## Avis sur le projet de centrale de production, stockage, distribution d'hydrogène

couplée à une centrale photovoltaïque au sol  
Commune de Petit-Bourg (97170)

N°MRAe : 2024APGUA1

Avis de la MRAe Guadeloupe n°2024APUA1 adopté le 30 janvier 2024 sur le projet de centrale de production, stockage, distribution d'hydrogène couplée à une centrale photovoltaïque au sol sur la commune de Petit-Bourg (97170)

Figure 4 : Implantation des composantes de l'unité de production d'hydrogène  
(Source : Etude d'impact, figure 11 page 18)

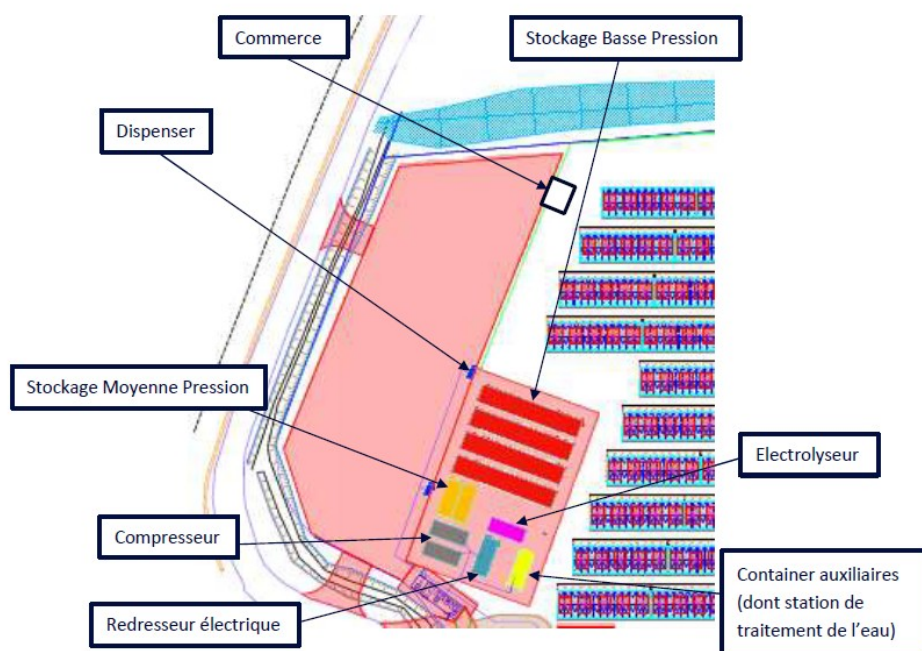
Le schéma de l'unité de production d'hydrogène (figure 11 page 18 de l'étude d'impact) indique un stockage moyenne pression alors que le tableau de la page 12 présentant les caractéristiques techniques du projet affiche un stockage haute pression (500bars). Il convient de préciser la valeur de la pression de stockage de l'hydrogène et de mettre en cohérence les informations.

Figure 5 : Hauteur d'inondation sur la zone modélisée pour une crue centennale en situation aménagée avec contrainte aval ( Source : étude hydraulique SCE, figure13)

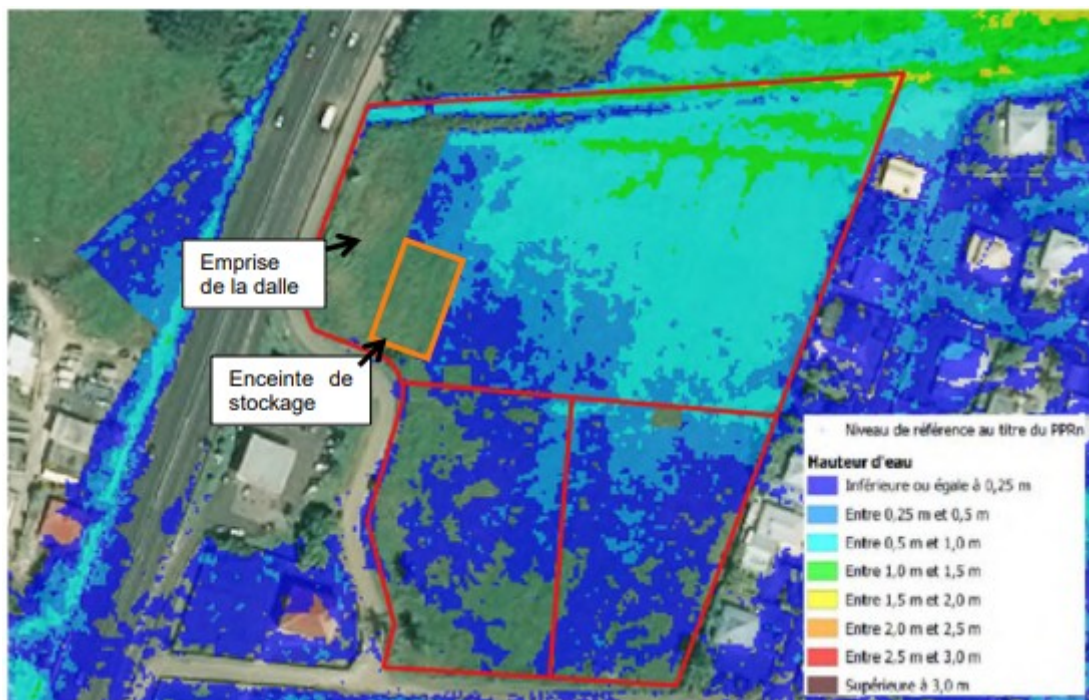
**La MRAe recommande une attention particulière dans la mise en œuvre des mesures de suivi et les points de vigilance ci-dessous :**

- **vérification de la continuité des ouvrages de collecte de l'amont vers l'aval et entre les différentes parcelles ;**

- **entretien du réseau pluvial et du bassin de compensation a minima une fois par an**
